建筑防火设计常见问题解答

——根据《建筑设计防火规范》研讨会会议录音整理

图一

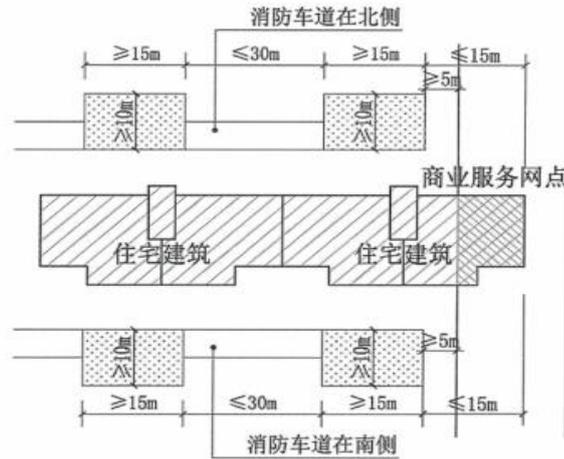
1、需要设置登高作业场地的高层住宅与多层商业形成“T”型布置，如图一所示，布置消防登高场地是否可行？图一为示例，图二为《浙江省消防技术规范难点问题操作技术指南》的内容，两种做法是否均可行？（《建规》第 7.2.2 条）

答：首先，高层住宅都需要设置登高作业场地，不存在“需要设置登高作业场地的高层住宅”的说法。单多层建筑也有登高操作的需求，只是可以利用消防车道完成，高层建筑发生火灾时到场车辆多，因此提出专门设置登高作业场地的要求。

对于提出的这个问题，登高作业场地是可以允许“盲区”存在的，和“建筑高度不大于 50m 的建筑，连续布置消防车登高操作场地确有困难时，可间隔布置”的思路相一致。当建筑物外墙处于消防登高车展开后工作臂摆动范围内或者不在工作臂摆动范围内但此部分建

筑物外墙无外窗时，图一和图二的做法可行。

图二

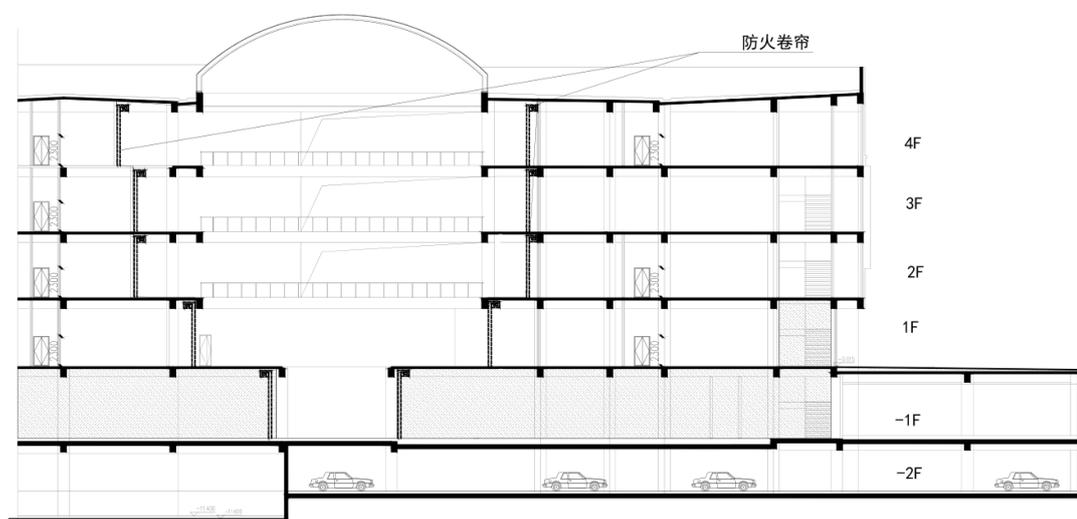
住宅建筑端头底部设置商业服务网点、总高度(建筑层高之和)不超过 7.8m 的变配电房等时,当其与住宅的交接部位长度不大于 10m 且消防车登高可到达至该单元的楼梯间或每户时,该住宅可视为满足消防车登高操作场地要求。(附图 23.3)消防车登高操作场地满足回车场要求时,可不设置穿过建筑物的消防车道。

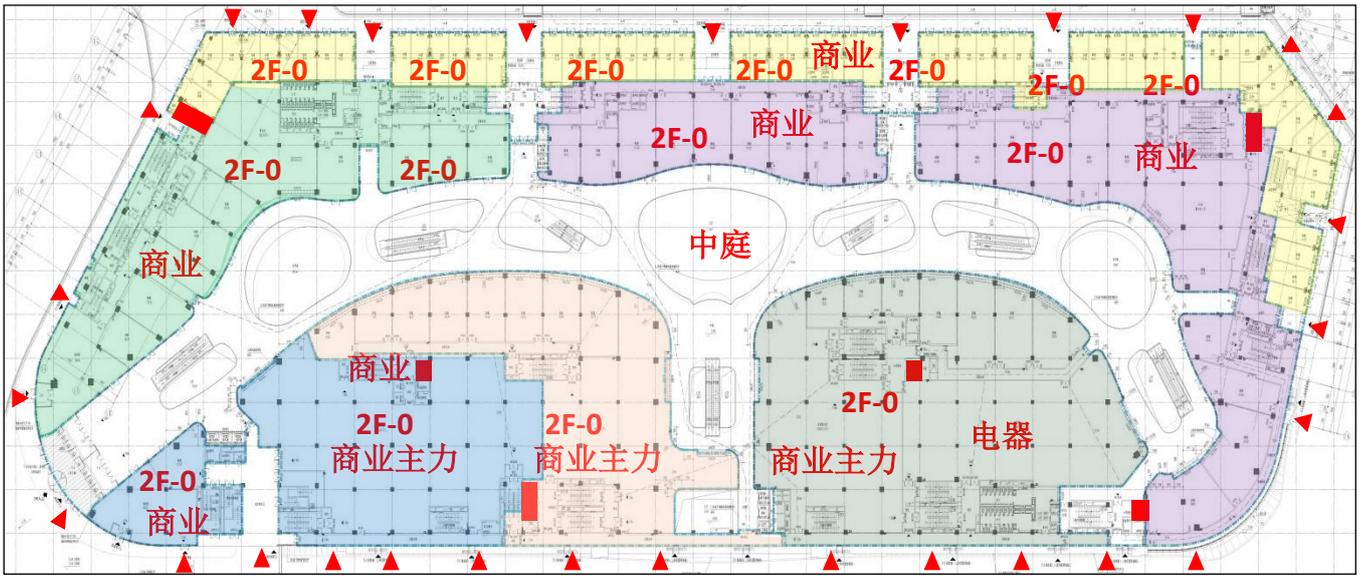
11、中庭的概念是什么，是否可以采用上海地标的概念（连贯3层或3层以上，对边最小净距不小于6m，且连贯空间的最小投影面积不小于100平米），在审图中发现，有些商业综合体消防设计中引入了“扩大中庭”的概念，是否可行，若可行，需要采取哪些具体措施？

答：中庭的定义应该是：建筑内贯穿多个楼层的共享空间。中庭处防火分隔使用防火卷帘长度不受限制仅仅是指对中庭开口部位的分隔。“扩大中庭”是没有明确术语概念的。

此图中上下开口部分都可以视为中庭，那么无论这些白色区域还是填色的区域，都是通过中庭连通的区域，我们尽量要在中庭上下开口部位周围进行防火分隔。当然也可以在这些填色区域面向中庭上下开口部位的分界线处进行分隔，这时就要采用 1h 防火隔墙、A 类防火玻璃或者 C 类防火玻璃加自动喷水灭火系统进行保护等分隔措施。

这个部位是否允许采用防火卷帘进行分隔呢？如果白色和填色区域之间的分界线是防火分区的界面，采用防火卷帘是允许的，但要满足相应严格要求。

当然如果两个隔着中庭区域相对设置的防火分区，都是按照不大于 5000 平米与相邻分区进行完全分隔的，隔中庭相对的防火卷帘是总长度的 1/3 或者不大于 20 米，这时防火卷帘互相正对设置的火灾风险是非常巨大的。所以说虽然允许设置防火卷帘，但是需要对整个区域的内部分隔和分区的情况做分析，对应部位防火卷帘的设置要做一些处理，比如使用防火卷帘的开口不要正对设置，另外设防火卷帘的口部要采取设置防火隔墙等防止火灾相互蔓延的措施。

由于中庭的存在而联通的这个白色区域，我们在采取上述分隔措施以后，结合规范关于中庭内不应布置任何可燃物的规定，可以认为中庭里面火灾风险较低，所以完成分隔后，这个区域面积不再划分防火分区，但是要考虑到这个区域人员独立疏散的问题。所以在设计过程中，疏散人员密度、数量、出口宽度、楼梯设置等都需要进行整体设计的，不仅是简单的一个防火分隔的问题。

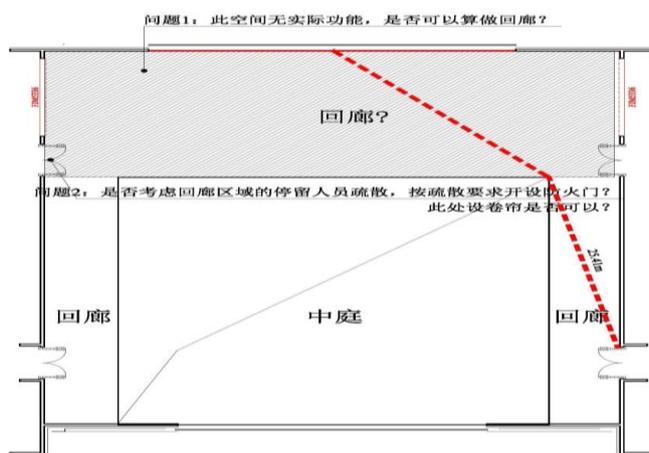
13、按照规范 5.3.2 条-图示 3，中庭与周围连通空间进行防火分隔时，可将回廊封闭在中庭空间内？

答：回廊可以分隔在中庭内，但是应当使用防火墙等其他分隔的形式，而不是卷帘进行分隔的形式。

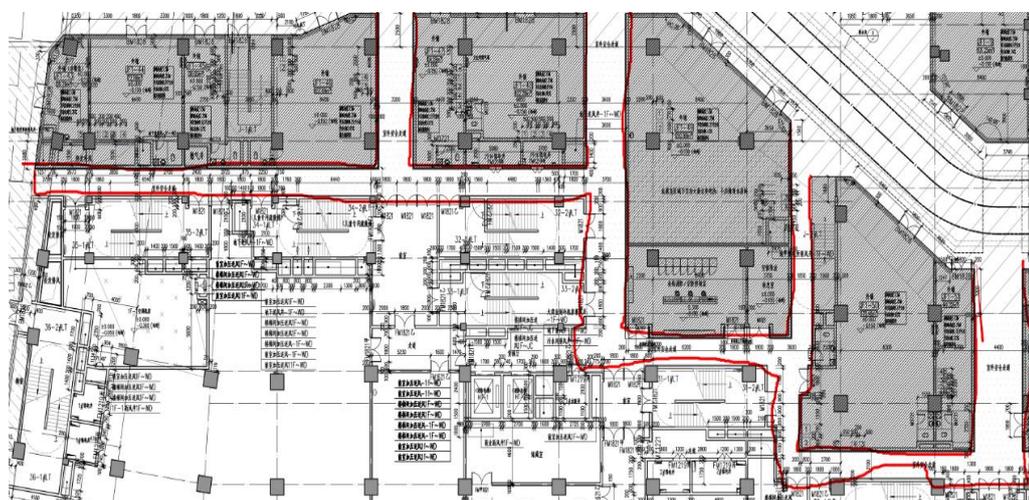
15、当避难走道仅有一个直通室外的楼梯时,商业与地库(或设备用房)两个防火分区同时进入避难走道,是否可行?

答:在规范规定中,如为单个防火分区通过避难走道疏散时,避难走道可以仅有一个直通室外的楼梯。

多个防火分区同时通过避难走道疏散时,尽量要为避难走道提供两个不同方向的疏散路径。

从理论上讲,多个防火分区同时通过避难走道疏散时避难走道可以仅有一个直通室外的楼梯,这是由于避难走道和防烟楼梯间、室内步行街类似,都视为疏散安全区域;只设一部通室外的楼梯,类似于不出屋面的防烟楼梯间的情况。如果按照多个防火分区同时通过避难走道疏散时避难走道仅有一个直通室外的楼梯设计,就需要提高避难

走道的防烟能力，满足疏散距离不大于 60 米要求，同时根据防火分隔的形式和疏散人数，仔细进行考虑和评估，不能简单的以“可行”或“不可行”一概而论。

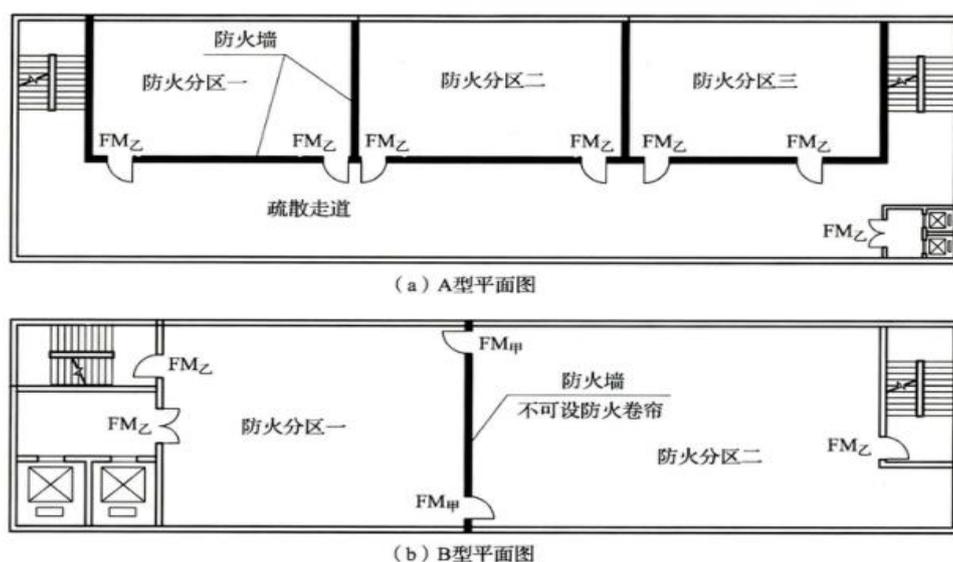
22、指南中 3.7.3 条图 3.30 (如下图所示) 请老师详细解读一下。

答: 这是个关于疏散走道是否划分防火分区的问题。是否需要划分防火分区, 要看疏散走道是不是联通了多个防火分区。所以在规范第 6.4.10 条规定疏散走道上不应设置防火卷帘, 也就是说它可以划分防火分区可以但是走道上应该设置防火门, 而不是防火卷帘。

此图显示的是一个库房, 疏散走道是防火分区内的一个空间构成, 是防火分区的一部分。

此图是体现仓库安全出口的设置, 仓库的安全出口设置和我们一

般的建筑的安全出口设置是有所区别的。规范 3.8.2 条对地上的仓库谈到的是一座仓库的疏散楼梯不应少于几个,而不是一个防火分区的安全出口不应少于几个。对于地下仓库,目前是 3.8.3 条“一个防火分区安全出口不允许少于两个”的强条规定,但我们这次准备通过修订调整了,因为我们认为没有这个必要。

如图中 A 型平面,一个库区有多个防火分区通过疏散走道共用楼梯,这种疏散走道就不需要划分到具体的防火分区内,可以作为一个安全区域考虑即可。所以此图整体是满足一座仓库占地面积的要求,三个分区分别满足单个防火分区建筑面积的要求,走道是一个公用走道,就不再作为防火分区划分。这是仓库的特殊性,允许多个防火分区共用疏散楼梯和安全出口。

图中 B 型平面,是地下仓库,目前是强条,不允许多个防火分区共用安全出口和疏散楼梯,但我们将最近通过修订进行调整。

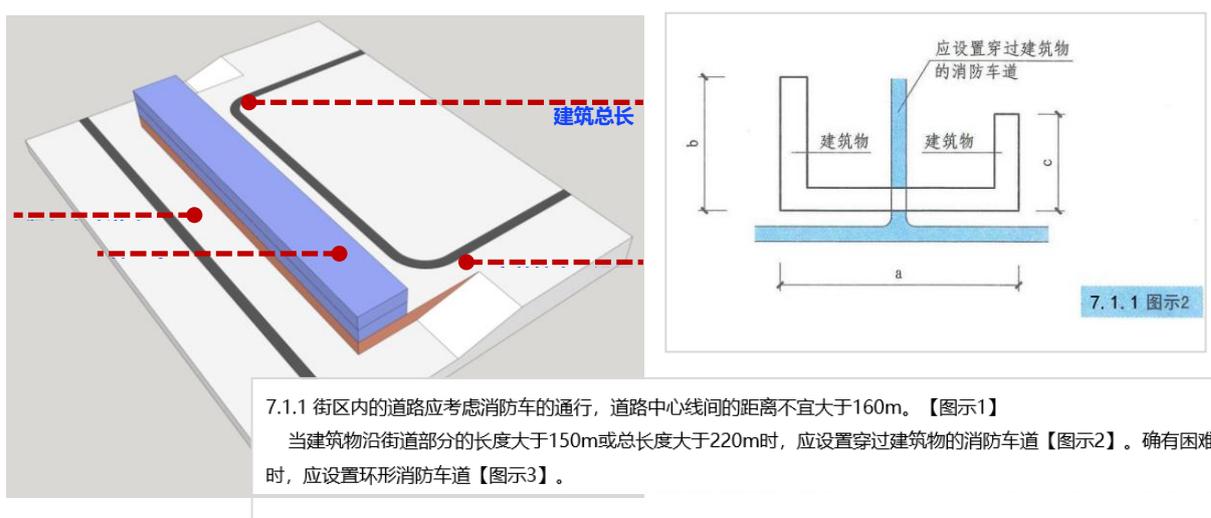
27、根据《建筑设计防火规范》7.1.1条规定，当建筑物沿街道部分的长度大于150m或总长度大于220m时，应设置穿过建筑物的消防车道。确有困难时，允许设置环形消防车道。因场地高差过大，利用地下室抬高场地时，可否只沿建筑两边设置消防车道？

有一些高差大的建筑，能不能够只沿建筑两边设置消防车道？一般来说占地面积大于 3000 平米的公共建筑都应该设置环形消防车道，确有困难的时候，可以沿两个长边设置，实在是还有困难，比如说一些沿河道、山崖等布置的建筑没有条件设置，还可以按一个长边设置来满足基本的要求。

像图上这样的建筑，当然是可以按两个长边来做。即使是这样做，对很多占地大、进深大的建筑仍然是不能够很好地满足灭火救援实际需求的，即使有环形消防车道，也不能满足救援的要求，消防车必须还要进到里面去。所以沿一个长边设置只是一个基本的要求，在实际设计过程中还是要多方面考虑，尽可能的为灭火救援提供一些方便、有利的条件，建议协会可以组织灭火救援部门给大家介绍一些灭火救援的实际需求情况，通过交流更好地解决问题。

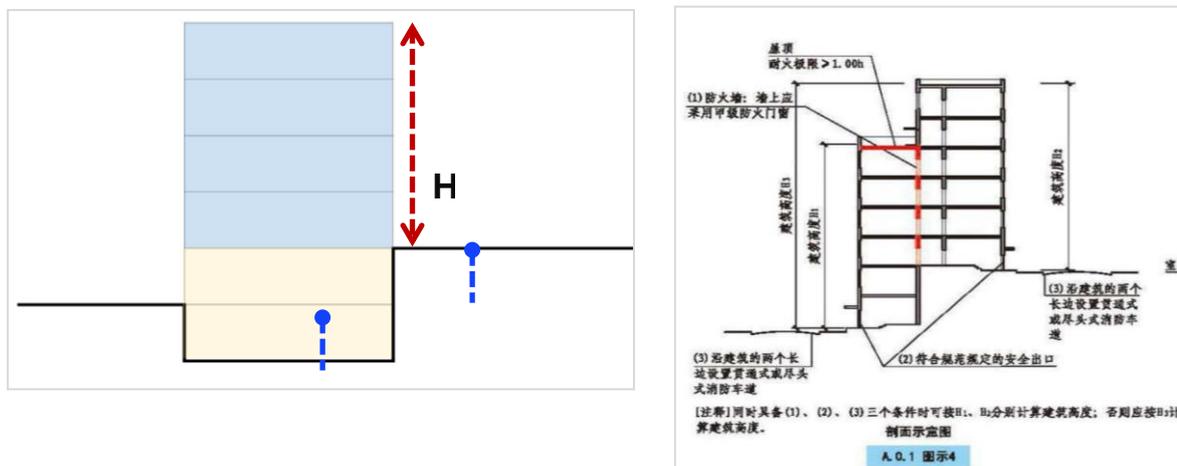
28、台阶式地坪：如下图，把正负零标高定义在右侧室外地坪，建筑高度是否可以可以从右侧正负零开始计算建筑高度？

答：这种台阶式地坪建筑高度计算，在规范附录 A 里边说的很清楚：有多种建筑高度计算方法的时候，建筑高度应按照最大值的确定。有一些特殊情况可以不按最大值确定，分别确定，如坡地建筑，图示这个建筑就类似坡地建筑，这两个地坪都可以作为消防登高场地的的时候，这个时候可以分别计算高度，就不需要按最大值来计算建筑高度。这个也可以参考一下坡地建筑标准，2010 年重庆国家坡地建筑标准制定完以后没发布，后来贵州省在这个基础上做了一个地方标准，可以作为参考。

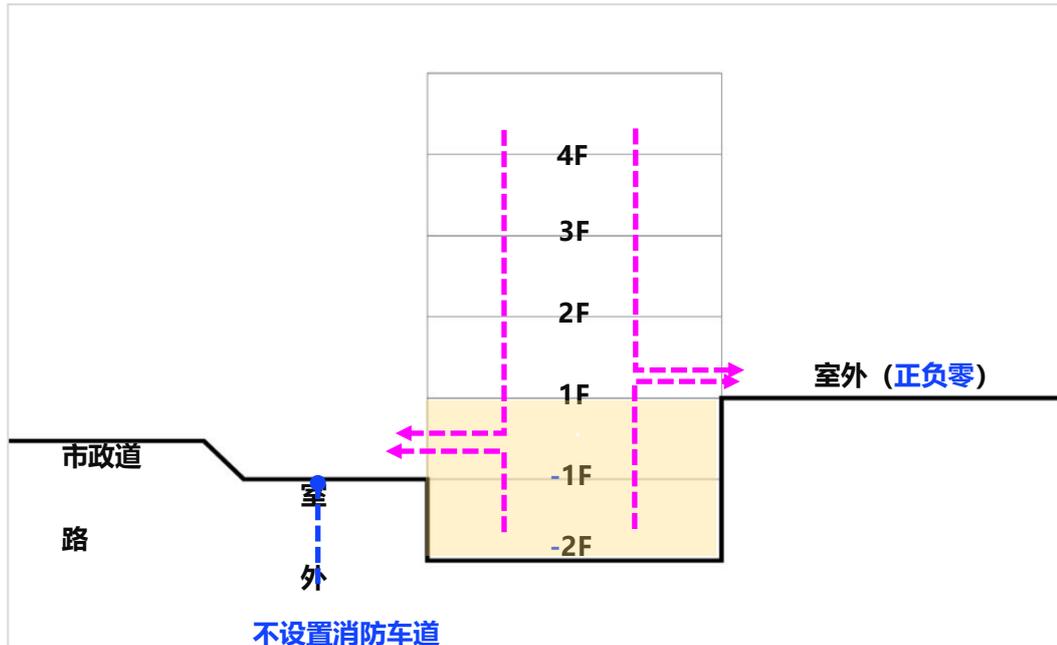
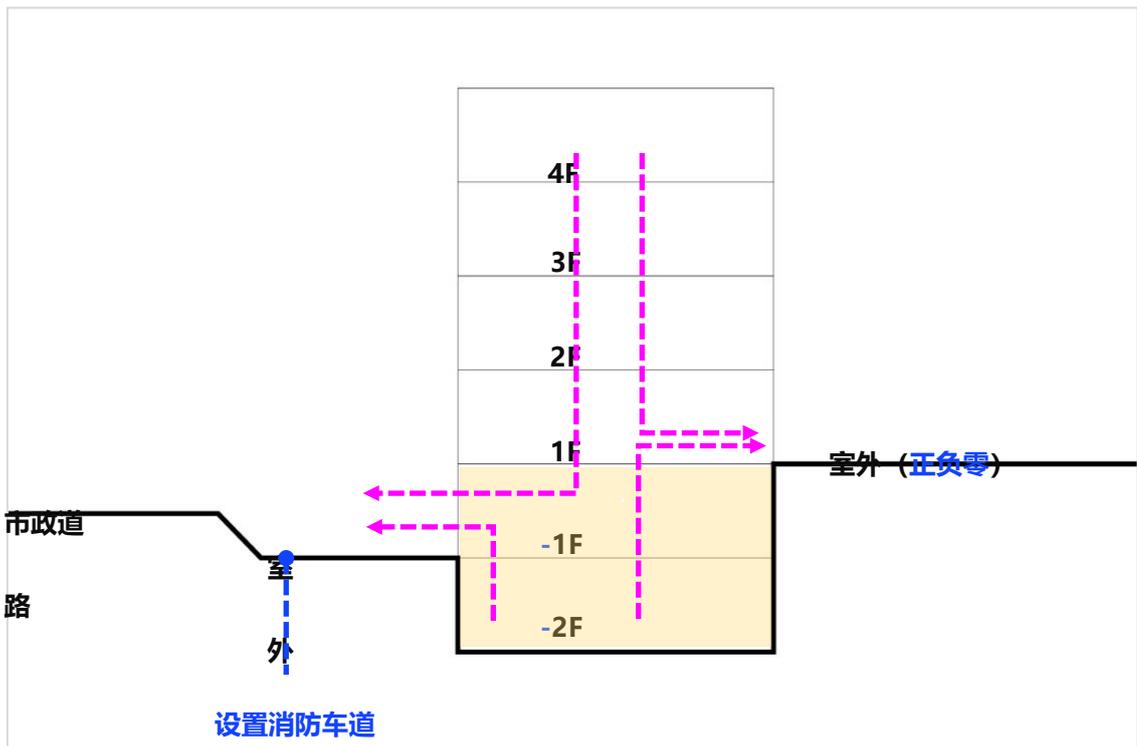
29、地下空间疏散：如下图所示，在不设置消防车道或设置消防车道的情况下，负一层商业左侧区域是否可以定义为安全区，直接-1F 对外疏散？

负一层室外不设置消防车道的情况下，是否可以定义为安全区，做为疏散出口。

负一层室外设置消防车道的情况下，是否可以定义为安全区，做为疏散出口。

答：问题中这个安全区域是指什么安全区域？人员疏散安全区还是指什么安全区？还是确定按照地上还是地下设计？像前面说过的方法，在平面图画一个交叉对角线来确定哪个区域是地上或地下。

安全区我理解应该是疏散安全区。疏散安全区与室外场地是否设消防车道没有关系，疏散安全区只要能保证人员疏散过程中的安全和疏散以后的安全就可以，救援是另外一回事。图示的左侧室外肯定是疏散安全区，但是能不能够做为救援场地，或者是负一层能不能按地上考虑，那是两个不同的概念。

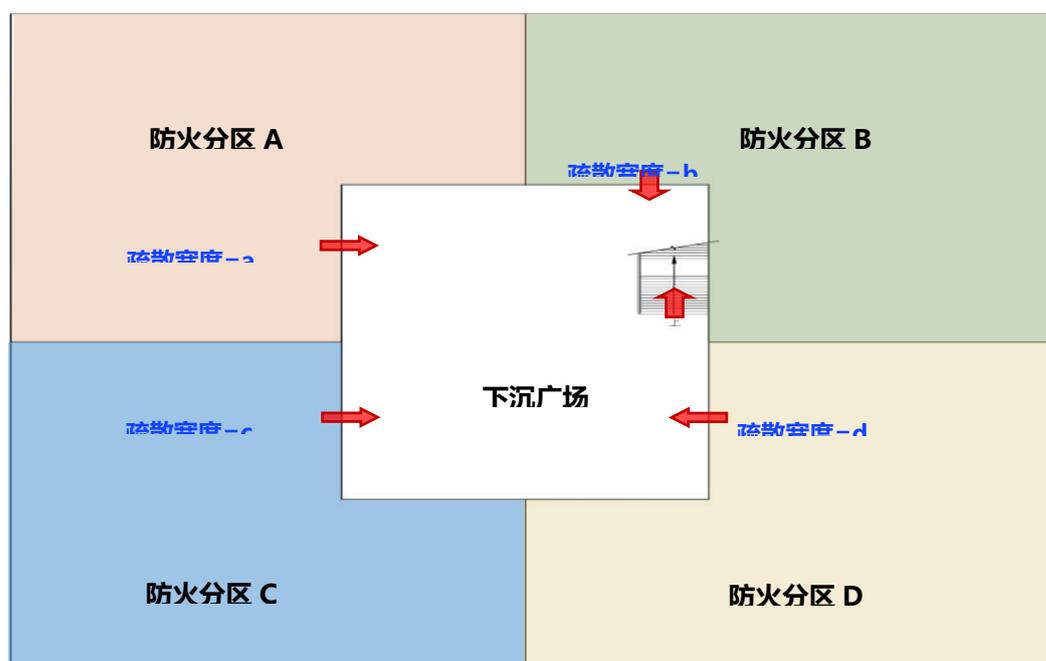
30、多个防火分区同时借用下沉广场楼梯疏散时，下沉广场疏散楼梯的宽度是等于这几个防火分区的宽度之和，还是满足任何一个防火分区所需的疏散宽度即可。（特别是下沉广场尺度较大，与众多防火分区相邻的情况下）

答：目前存在下沉式广场只用于安全疏散，不用于总建筑面积大于 20000m² 的地下或半地下商店分隔处局部连通的做法，此时就不用按照间隔 13 米和最小 169 平米的要求，反而需要注意相邻各分区之间只按照防火墙两侧 2 米，相对的防火分区需要按照 13 米间距进行分隔；此时下沉式广场的面积要求是由通过它疏散的多个防火分区疏散宽度、人数、广场通向地面楼梯疏散宽度来确定，当不是所有防火分区同时疏散（各防火分区之间以防火墙等构件严格分隔）时，广场通向地面楼梯疏散宽度可只对应各防火分区中一个分区的最大疏散宽度值，但需要注意，由于人员水平疏散速度大于沿楼梯疏散的速度，即使宽度相同，也会有大约一半人员在下沉广场内部的滞留现象，此时按照这个人数设计下沉广场面积，参考避难层的规定，按 0.25 平米/人计算。

这个图显示的很清楚，下沉广场出地面的楼梯宽度的确定，不是任意一个防火分区向下沉广场疏散宽度最大值，也不是这几个分区向下沉广场疏散宽度的叠加值。这个宽度跟每个分区之间的分隔形式有关，另外和疏散人数及下沉广场面积也有关，这三者之间是一个函数关系。一般而言，下沉广场面积越大，则通向地面楼梯宽度可以减小，反之亦然。从下沉广场到地面的自动扶梯可以按照 0.9 系数折减其宽度后，计入总疏散宽度。

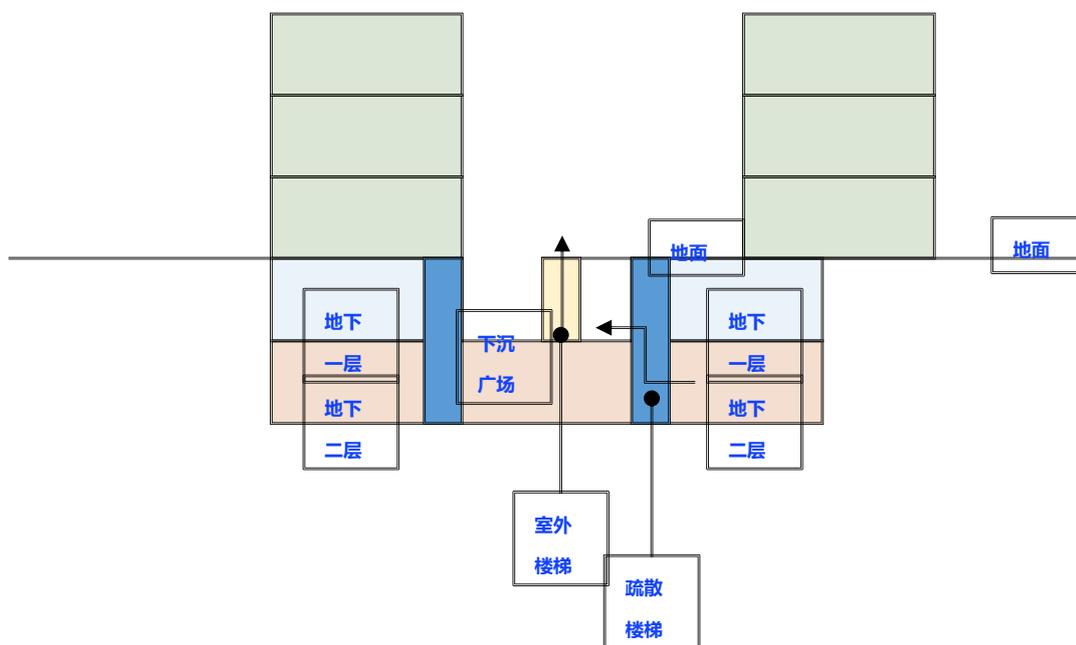
31、地下建筑的疏散能否采用下图示意的方式，即：地下二层人员通过疏散楼梯疏散到地下一层的下沉广场，再经由下沉广场中的室

外开敞楼梯疏散到地面。如可行，室外楼梯宽度是否大于地下一层、地下二层借用下沉广场疏散的任一防火分区疏散宽度即可？

答：地下二层人员通过疏散楼梯疏散到地下一层的下沉广场，再经由下沉广场中的室外开敞楼梯疏散到地面，这种方法当然可行，下沉广场就是要解决占地面积巨大的地下区域疏散问题，下沉广场的作用和避难走道有相似的地方，但是安全性又有差异，下沉广场的安全性更高。下沉广场满足疏散和人员避难的要求时，不论地下二层还是地下三层，都可以经下沉广场疏散。还有一种下沉广场是几层叠放的形式，就是下沉广场里面分成了好几层，中间还有回廊，回廊的宽度都是要经过核算的。

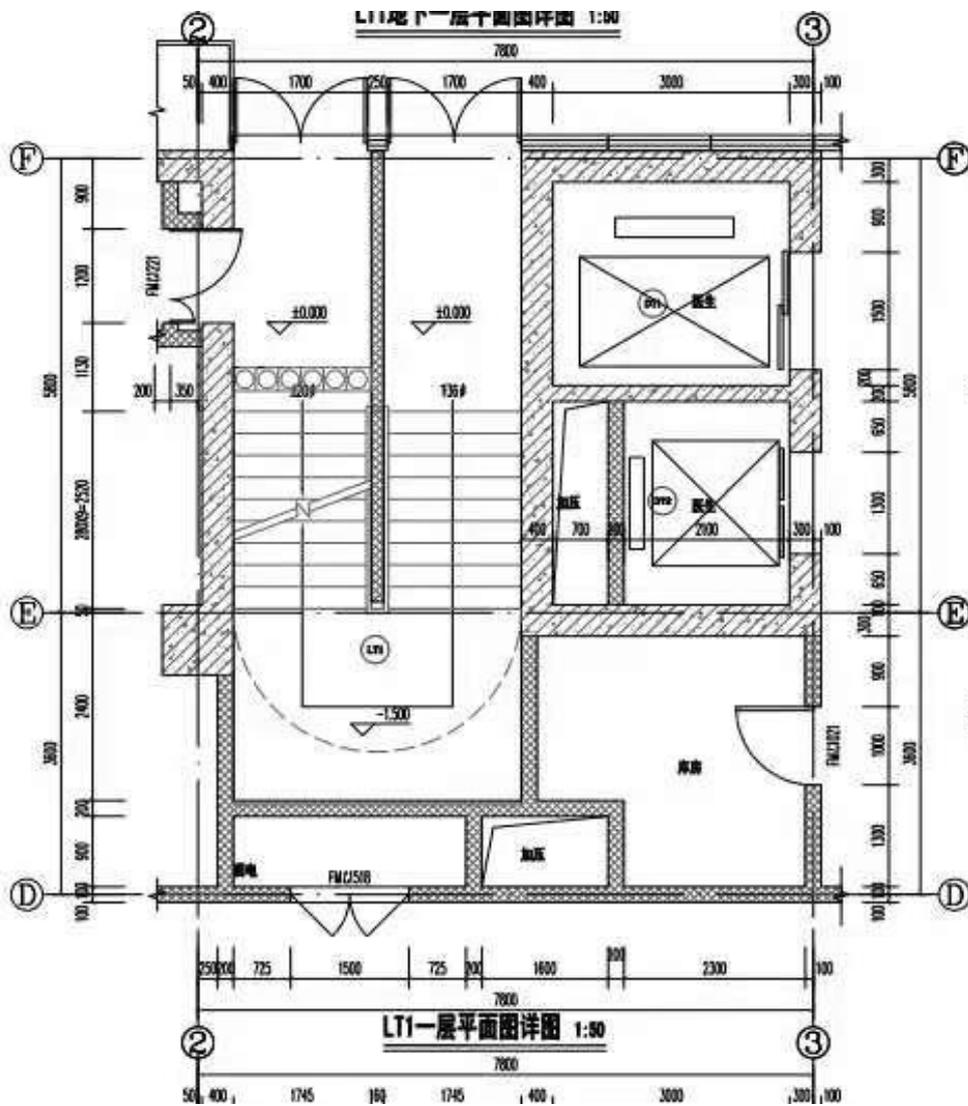
41、住宅地下车库车行出口或楼梯间出口与住宅山墙相邻时，是否必须按相邻建筑的要求设置防火间距或防火窗？

答：不需要设置防火间距或防火窗，建议在地下车库车行出口处采用不燃材料盖板或挑檐进行一下防火处理即可。

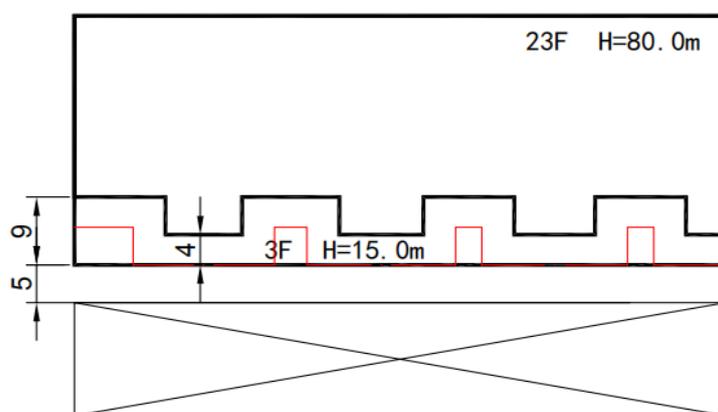
44、和登高场地对应的高层建筑主楼平面轮廓有凸凹,该部分布置裙房时,裙房进深不超过 4 米是按主楼最外侧不大于 4 米还是需沿着主楼凸凹部分均不大于 4 米设置?

答：主楼平面轮廓有凸凹时，裙房进深不超过 4 米应当按主楼最外侧来设置。当建筑高度不大于 50 米时，如图示的进深超过 4 米的部位相当于间隔布置登高操作场地之间的区域，因此要考虑间隔之间不超过 20 米的要求。当建筑高度大于 50 米时，图示的这种设计就不符合《建筑设计防火规范》的要求了。
